Plan- og bygningsetaten
Boks 364 Sentrum
0102 Oslo

Oslo, 21. februar 2021

KULVERTHØYDENE FOR FOLLOBANEN I KLYPEN – ETTERLYSING AV PÅLEGG OM RETTING

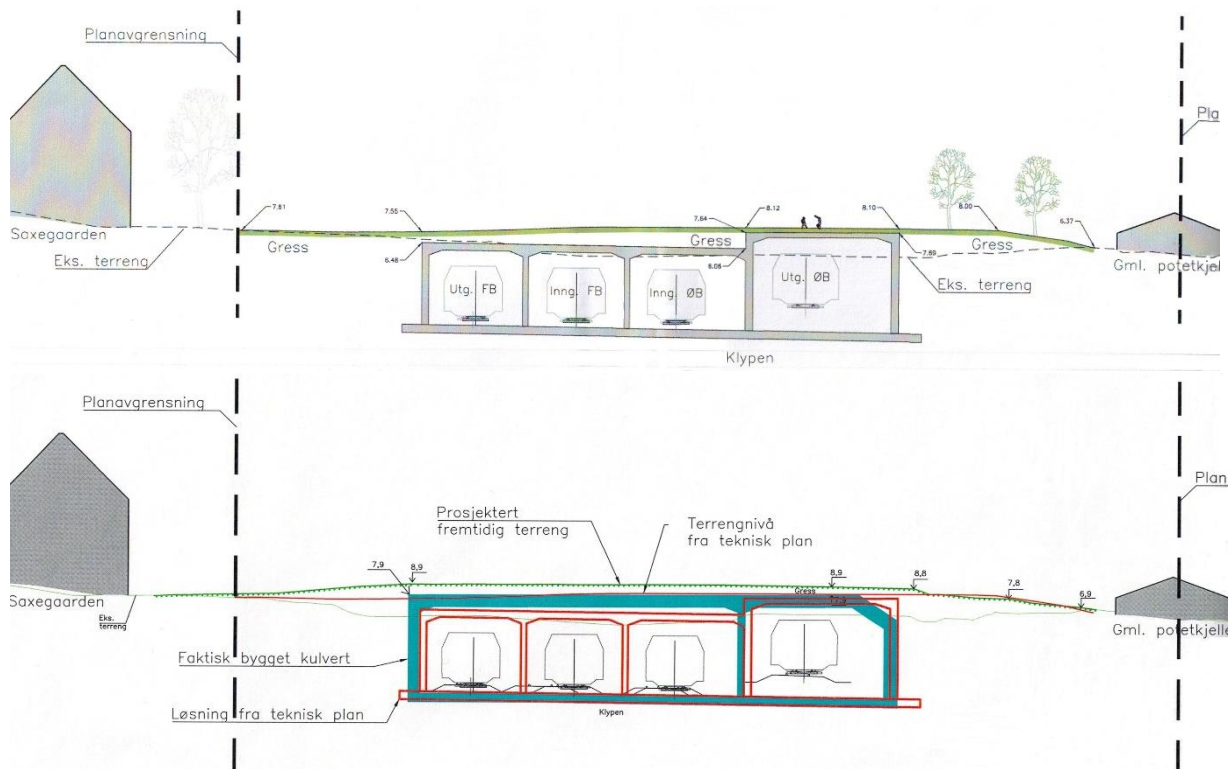
Som det fremgår av snittene, ligger overkant kulverttak for UFB ved kulvertveggen mot Saxegaarden på henholdsvis kote 6,48 og kote 7,9. Dette punktet ligger i seksjon K134-1B, som høydeplott ikke er mottatt for. Både for dette punktet og punkter i resten av seksjonen har vi valgt å benytte kotehøyde 7,97 ved beregningene av høydeavvik, noe som for dette punktet gir en **høydeforskjell på 149 cm**.

Feilmarginen er neppe mer enn 5 cm. Inn mot UØB ligger overkant kulverttak for IØB på henholdsvis kote 6,06 og kote 7,99, noe som gir en **høydeforskjell på hele 193 cm**. Siden dette punktet ligger innenfor seksjon K134-1C, har vi kunnet hente den siste kotehøyden (som ikke finnes på 04B-snittet) fra høydeplottet.

Grunnen til at kotehøyden på 03B-versjonen er betydelig lavere over IØB enn over UFB, er for øvrig at snitt 8 er et skråsnitt, og at kulverttaket over IØB, IFB og UFB synker mot sør ettersom disse tre sporene skal under Loenga og videre inn i Ekebergåsen. Snittet krysser over IØB lenger sør enn over IFB og ikke minst UFB. Dette er også grunnen til at kulvertkonstruksjonen ikke ligger horisontalt på snittene, men heller nedover på potetkjellersiden.

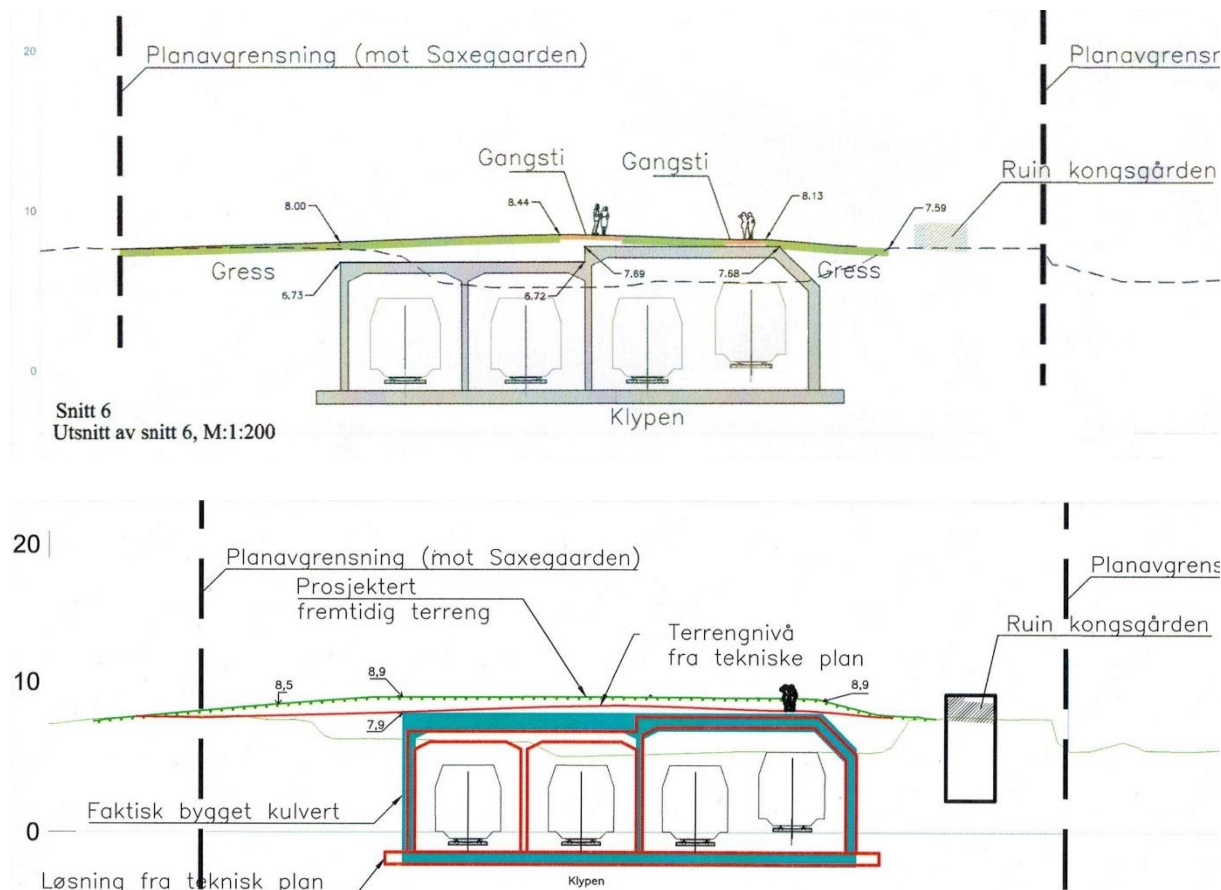
Det viktige snitt 6 som krysser på tvers av sporene i forlengelsen av Lokomotivverkstedets søndre vegg, dvs. skjærer gjennom ruinene etter Kongsgården, gjengis nedenfor, med versjon 03B øverst og versjon 04B nederst. **Høydeforskjellen er 124–125 cm** for kulverten over UFB og IFB. Forskjellen er 28–29 cm for kulverten over IØB og UØB, men vel å merke før senkingen av UØB.

Helt til venstre på 04B-versjonen av snitt 6 ses for øvrig den måleskalaen som Bane NOR tilbyr PBE som erstatning for manglende målsatte avvik og fjernede kotehøyder på snittene. Til forskjell fra måleskalaen på 03B-versjonen av snitt 6 er det her ikke engang samme avstand mellom kote 0 og 10 på skalaen som mellom kote 10 og 20 på skalaen.

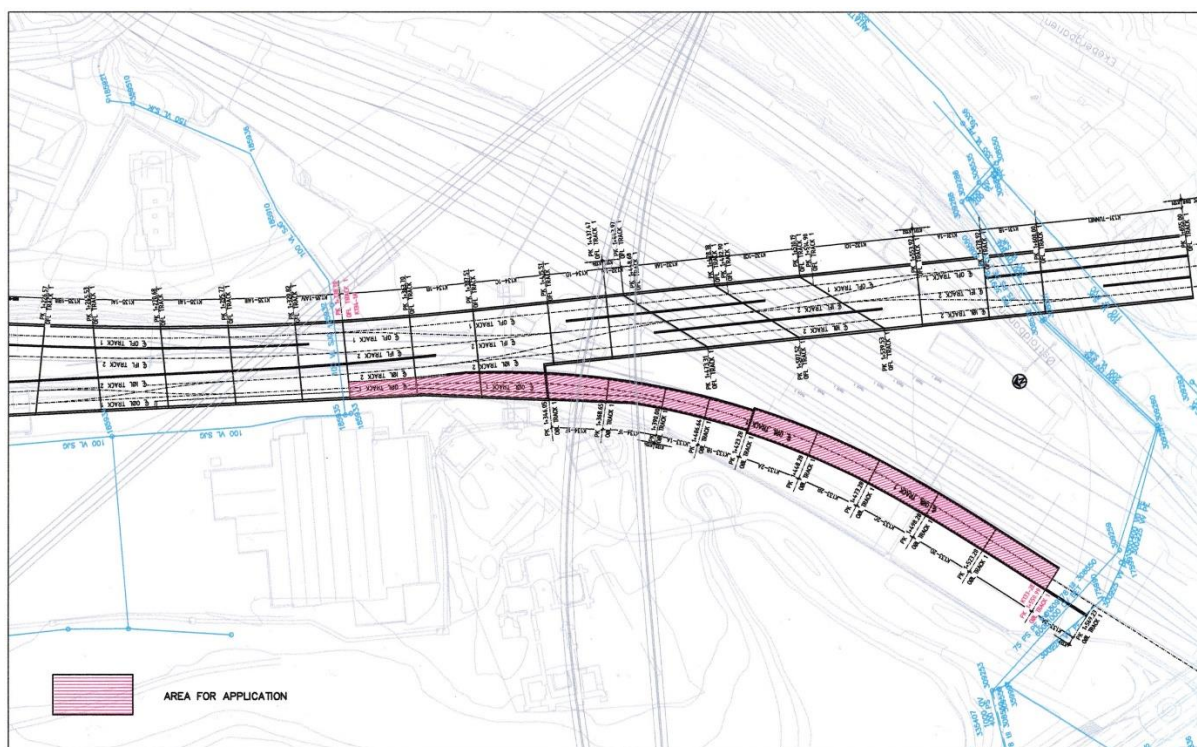
Mens snitt 6, snitt 7 og snitt 8 peker i retning av at det støpte kulverttaket over UØB burde ha havnet på henholdsvis ca. kote 7,39, ca. kote 7,39 og kote 7,19 ved profil 1300, profil 1310 og profil 1340,

skulle overkant støpt kulverttak i henhold til rammetillatelsen altså ha havnet på kote 7,52 både ved profil 1300, profil 1310 og profil 1340 for UØB.

12 cm av avviket kan trolig forklares med at kulvertens innvendige konstruksjonshøyde over nederste skinne trolig er 650 cm og ikke 662 cm på snittene 6, 7 og 8, jf. at overhøyde ikke er vist på noen av snittene, og da er vi i praksis i mål for snitt 6 og snitt 7. Ut ifra den grove måleskalaen på snitt 8 kan det se ut som om kulverttaket for dette snittet, til forskjell fra for snitt 6 og snitt 7, kun er ca. 50 cm tykt, og ikke 70 cm tykt, og det forklarer i så fall det resterende avviket på 21 cm for snitt 8.

Tverrsnitt sør for høydesprang i takplaten

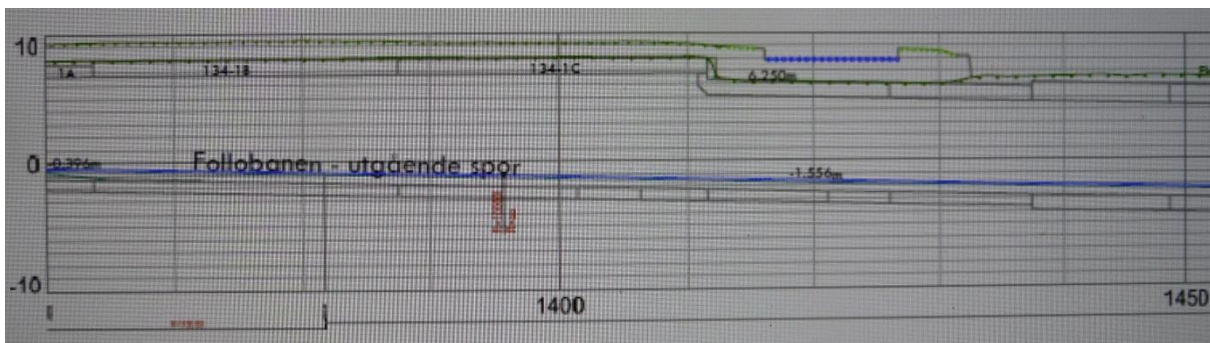
På dette tverrsnittet av kulvertene ligger sporene for UFB, IFB og IØB på kote -1,658, noe som tilsier at snittet er gjort ved profil 1425 for UFB, dvs. omtrent midt i seksjon K134-1D.

På lengdesnittet ser en det store høydespranget i kulverttaket i overgangen fra seksjon K134-1C til seksjon K134-1D (ikke navnsatt på lengdesnittet) ved profil 1412 for UFB. Helt sør i seksjon K134-1C kunne med andre ord overkant kulverttak vært støpt så lavt som på kote 6,25 i stedet for kote 8,00 (dvs. 25 cm lavere i stedet for 150 cm høyere enn i Teknisk plan, rev. 04B av 22. mai 2013). Med ei 120 cm tykk takplate i hele seksjon K134-1C og de sporhøydene som fremgår av lengdesnittet, kunne overkant kulverttak helt nord i seksjon K134-1C ha vært støpt så lavt som på kote 6,80 i stedet for på kote 7,98 (dvs. 8 cm lavere i stedet for 110 cm høyere enn i Teknisk plan).

Kulverttaket kunne ha vært støpt lavere enn i Teknisk plan i seksjon K134-1B og seksjon K134-1C

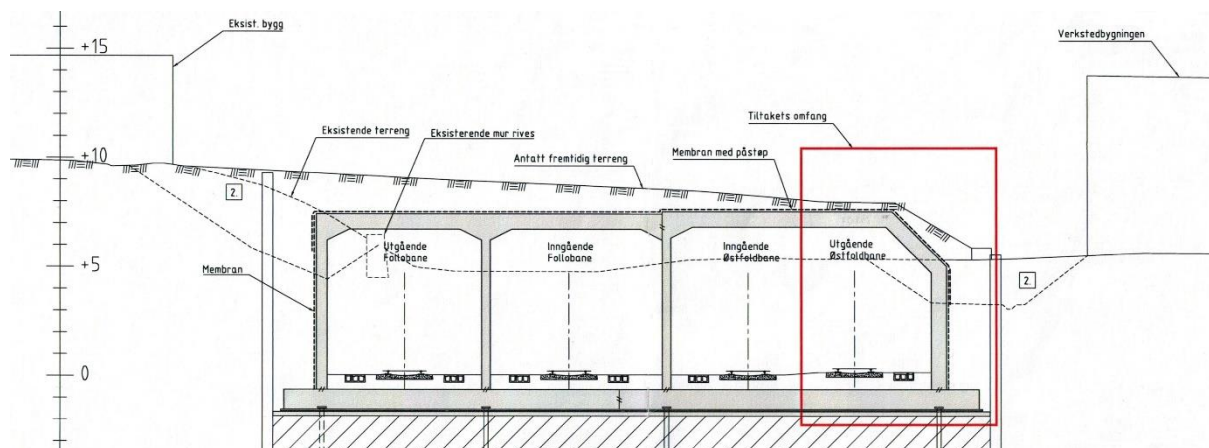
Siden overkant kulverttak for IØB er blitt støpt lavere i nordre halvdel av seksjon K134-1B enn i Teknisk plan, kan vi nå konkludere slik for de tre sporene som er detaljklart i Teknisk plan:

Selv med taktykkelse på 90 cm og 120 cm i stedet for 70 cm, og med alle åpningene som er gjort i kulvertveggene, kunne overkant kulverttak for UFB, IFB og IØB ha vært støpt lavere enn i Teknisk plan i hele seksjon K134-1B og hele seksjon K134-1C.

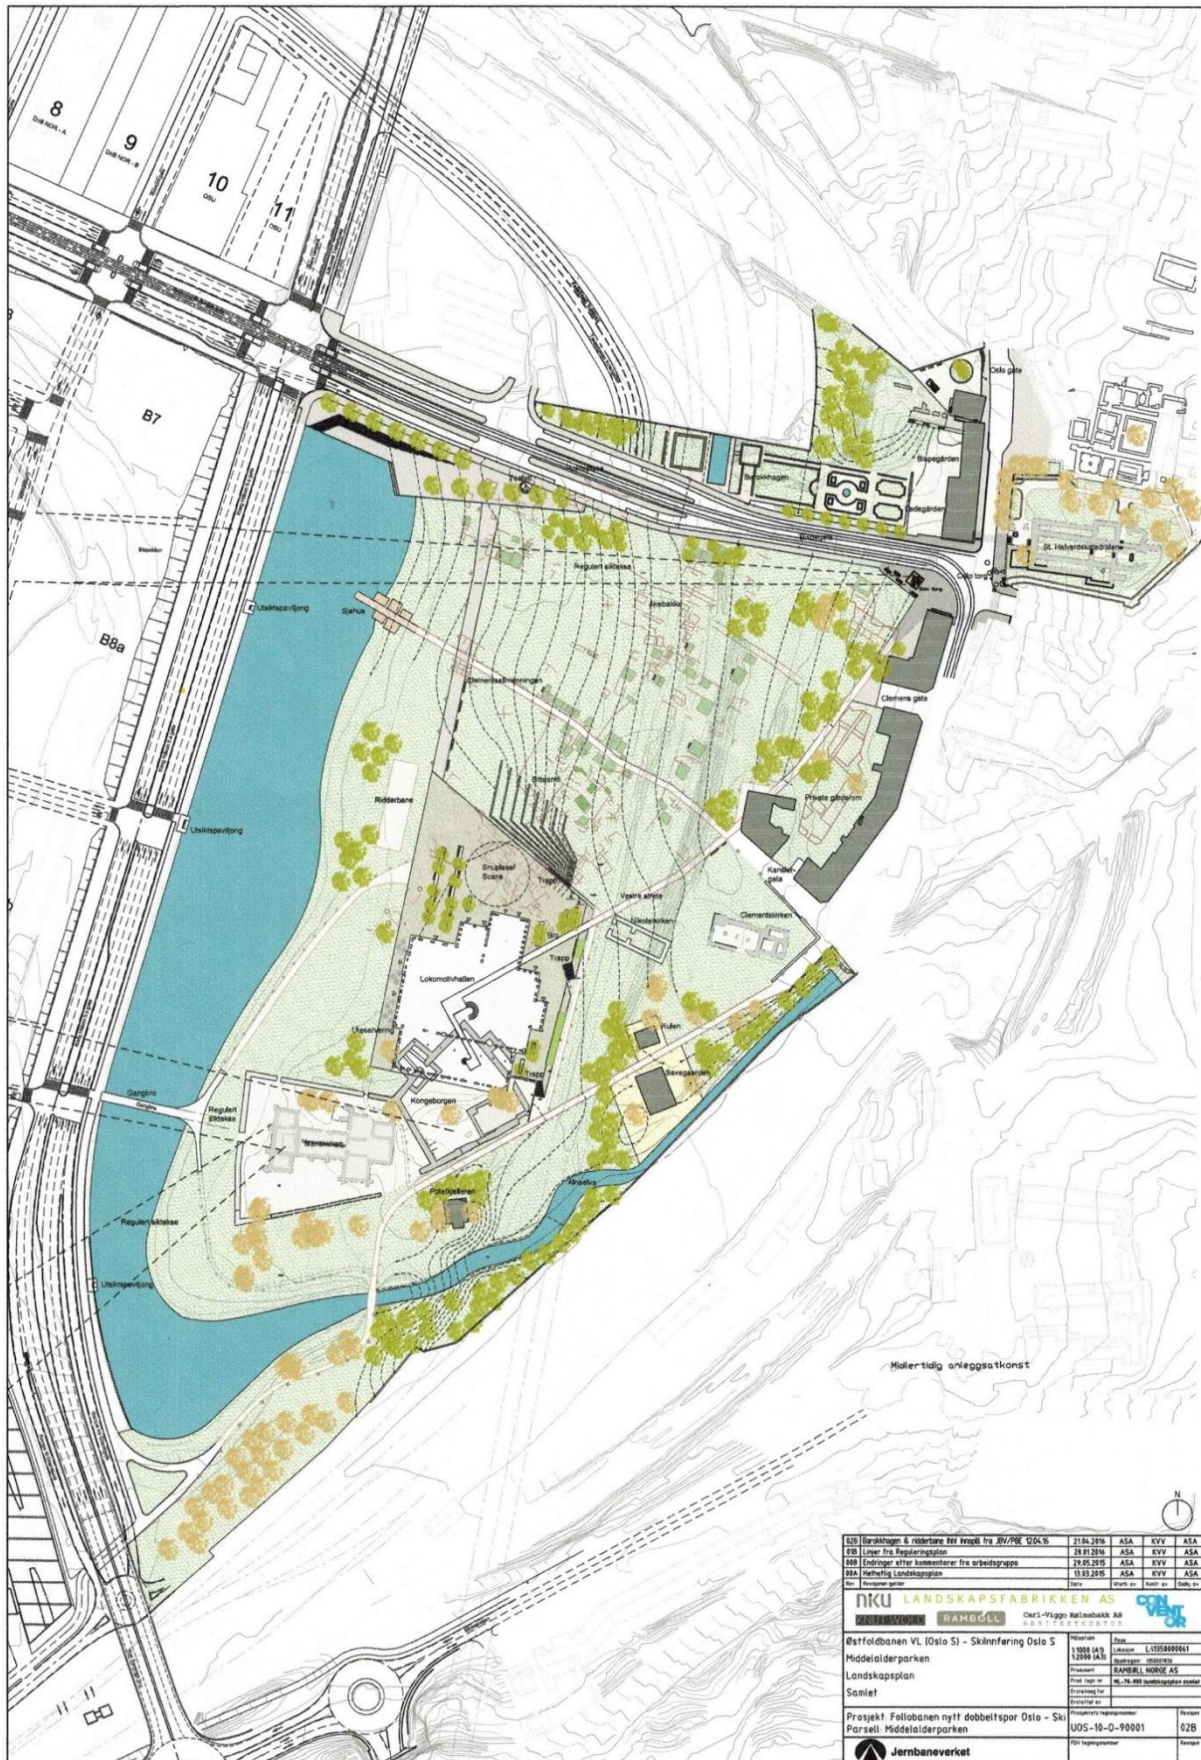
Kulverttaket over UFB og IFB bør rives i søndre halvdel av seksjon K134-1A og i nordre halvdel av seksjon K134-1B og støpes på nytt i samsvar med eller lavere enn kotehøydene for overkant kulverttak i Teknisk plan, revisjon 04B av 22. mai 2013.

Kulverttaket over UFB, IFB og IØB bør rives i søndre del av seksjon K134-1B og helst også i nordre del av seksjon K134-1C og støpes på nytt i samsvar med eller lavere enn kotehøydene for overkant kulverttak i Teknisk plan, revisjon 04B av 22. mai 2013.

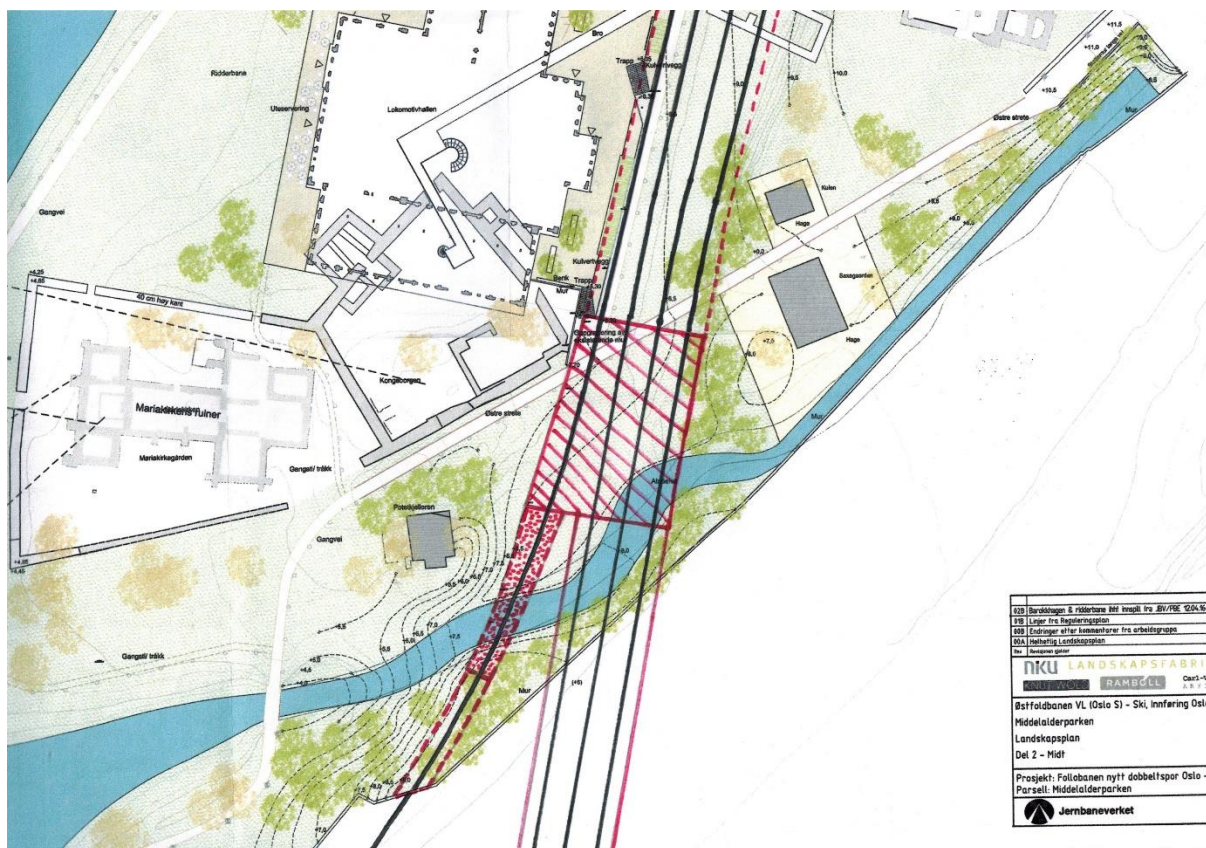
Mens kulverten over UØB er støpt i tråd med rammetillatelsen i seksjon K134-1E og K134-1F, dvs. så lavt at Alna kan føres over kulverten i det rødprykkede området, er kulverttaket over UFB, IFB og IØB i seksjon K134-1C (dvs. i søndre halvdel av det rødskraverte trapeset) støpt på kote 8,0, dvs. 1,1 m og 1,5 m høyere enn i Teknisk plan (revisjon 04B av 22. mai 2013) henholdsvis helt nord og helt sør i seksjon K134-1C. Dette gjør at Alna ikke kan føres over IFB og UFB slik som vist på JBV's landskapsplan med mindre deler av kulverten rives og støpes på nytt med overkant kulverttak lagt betydelig lavere.

Å legge Alna sør for den rødskraverte betongkonstruksjonen, og rundt det sørøstre hjørnet av denne, hvor overkant kulverttak for IØB, IFB og UFB ligger på kote 6,2, dvs. 1,8 m lavere enn søndre del av betongkonstruksjonen i seksjon K134-1C, vil gi en altfor trang løsning for Alna. Jf. at det her blir enda trangere for Alna enn rundt det østre hjørnet av Saxegaarden.

På landskapsplanen har JBV (Bane NOR fra 2017) endt opp med en svært dårlig løsning for Alna ved Saxegaarden, der elva er vist med en bredde på kun 3–4 meter på en nesten 100 m lang strekning, og er lagt helt ut mot muren/gjerdet mot jernbanesporene på Loenga, dvs. uten noen som helst form for kantvegetasjon eller grøntbelte mot muren/gjerdet på Loenga-siden av elva.

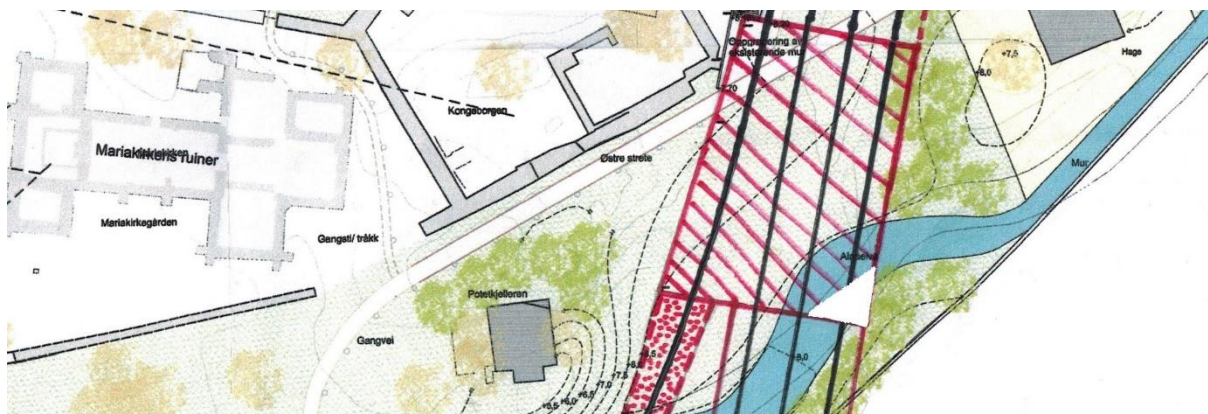
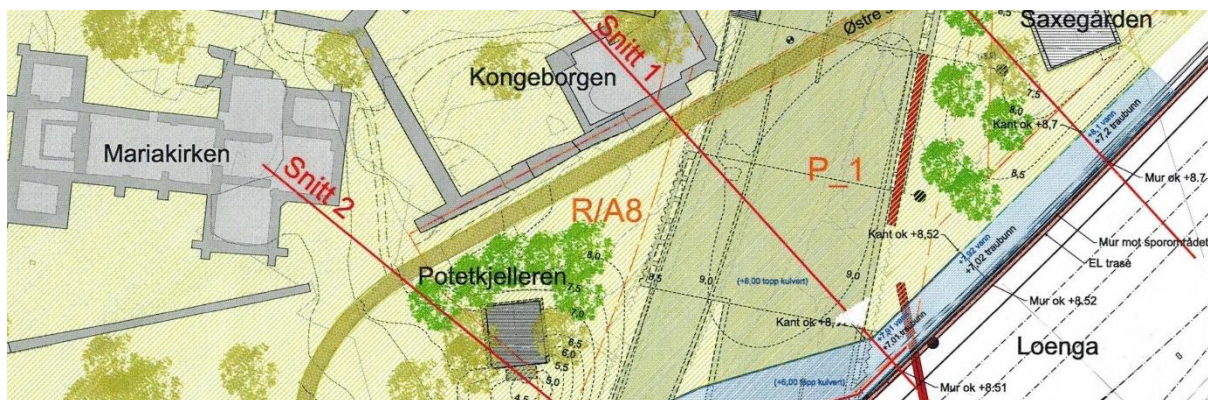
Velges tiltak 1 unngår Bane NOR å gjøre endringer i støpt kulvert over IØB, IFB og UFB, men vil måtte fjerne spor 10 på Loenga. I praksis betyr dette antakelig lite ettersom spor 10 kun går til butt, men innebærer at jernbanearealer blir parkarealer. Tiltak 1 gir størst tilgjengelig bredde for fremføring av Alna på Loenga-siden av Saxegaarden fra Geitabru til kulverten, og er best for både elva og parken.

Velges tiltak 2 kan Bane NOR nøye seg med å redusere kulverttakets tykkelse fra 120 cm til 50 cm ved betongskjæring ovenfra i et svært lite parti over UFB. Dette svekker neppe bæreevnen nevneverdig. Ved å skjære bort de øverste 70 cm av 12,5 m² av kulverttaket vil Alna kunne føres over denne delen av kulverten på samme høyde som over UØB. Å velge tiltak 3, dvs. skjære bort de øverste 70 cm av et fire ganger så stort parti av kulverttaket, vil svekke bæreevnen noe, men neppe i for stor grad, jf. at den fremtidige belastningen på kulverten her vil være relativt beskjeden. Partiene som skjæres bort ved tiltak 2 og tiltak 3, er vist med heldekkende hvit farge på de forstørrede illustrasjonene under.

1. Plassere muren/gjerdet mellom Middelalderparken og Loenga kun 1,0 m fra spormidt for spor 10 slik at landskapsplanens planområde, sammenholdt med Grindakers illustrasjon, utvides med et belte på ytterligere 3,5 m mot sørøst, fra Geitabru i nordøst minst til IFB (helst til UØB) i sørvest.

2. Redusere kulverttakets tykkelse over UFB sørøst i seksjon K134-1C med minst 70 cm i et 12,5 m² stort parti formet som en rettvinklet trekant med 5 m lange kateter, forutsatt at muren/gjerdet mellom Middelalderparken og Loenga plasseres slik som vist på Grindakers, dvs. Bane NORs plan og snitt av 6. desember 2018, dvs. maksimalt 4,5 m fra spormidt for spor 10 på Loenga.

3. Redusere kulverttakets tykkelse over UFB og IFB sørøst i seksjon K134-1C med minst 70 cm i et 50 m² stort parti formet som en rettvinklet trekant med 10 m lange kateter, forutsatt at muren/gjerdet mellom Middelalderparken og Loenga plasseres slik som vist på Bane NORs overordnede landskapsplan for Middelalderparken, godkjent av PBE 29. september 2016.
